Objet : Contribution individuelle au projet de SCoT – Contestation des fondements techniques de la cartographie du recul du trait de côte – Demande de rendre un avis défavorable aux dispositions du SCOT concernant le trait de côte, de réexamen et de nouvelle étude indépendante – Parcelles N° AB 0776 et AB 0778 situées pointe de Bilgroix, à Arzon 56640.

« Contribution à l'enquête publique sur le Schéma de cohérence territoriale de GMVA »

Annexe 1 : Carte du recul du trait de côte à 30 ans -parcelle AB 0778

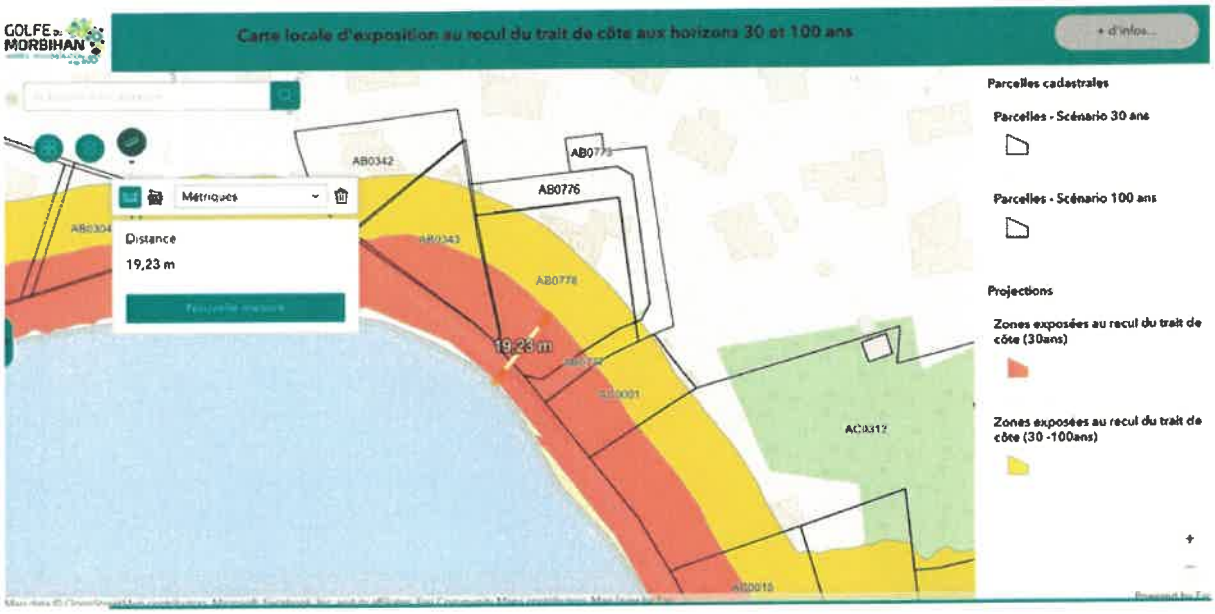
La carte concerne directement ma propriété, qui figure en zone rouge/jaune avec un recul de trait de côte de 19 m à 30 ans et de 33 m à 100 ans (cf. année 1 et 2).Sa publication affecte d'ores et déjà directement et immédiatement mes droits de propriétaire puisque la délibération permet au maire de surseoir à statuer sur toute demande d'autorisation concernant des travaux, des constructions ou des installations sur mon terrain, jusqu'à l'adoption définitive de cartes de recul du trait de côte, dans le cadre du PLU de la commune en cours de révision.

Concernant ma parcelle située sur le boulevard de Bilgroix, aucune altération de la roche granitique n'est apparente.

Le mur de soutènement qui court tout au long du boulevard de Bilgroix donc devant la parcelle AB 0778 n'a été l'objet d'aucun éboulement ces dernières années et en particulier suite aux travaux importants de modernisation des réseaux d'eau (eaux potable et usées) réalisés au cours de l'hiver et printemps de cette année. Il apparait donc essentiel que les caractéristiques et le rôle du mur de soutènement soient pris en compte, ce qui n'est pas le cas aujourd'hui. Le mode de calcul retenu par ISL, qui ajoute au recul une distance égale à la hauteur d'un mur de soutènement, doit être réexaminé. Il ne peut être appliqué automatiquement aux enrochements et aux murs de parement sans analyse spécifique de leur nature, de leur fonction et de leur état.

Par ailleurs, depuis 64 ans, je séjourne régulièrement sur Bilgroix et je n'ai constaté aucun éboulement du mur qui longe le boulevard de Bilgroix.

Nous demandons donc que le calcul du Tx au niveau de notre parcelle soit établi sur la base des données applicables telles qu'elles figurent dans la mise à jour effectuée par le Cerema et non pas en lui appliquant un critère général non différencié.
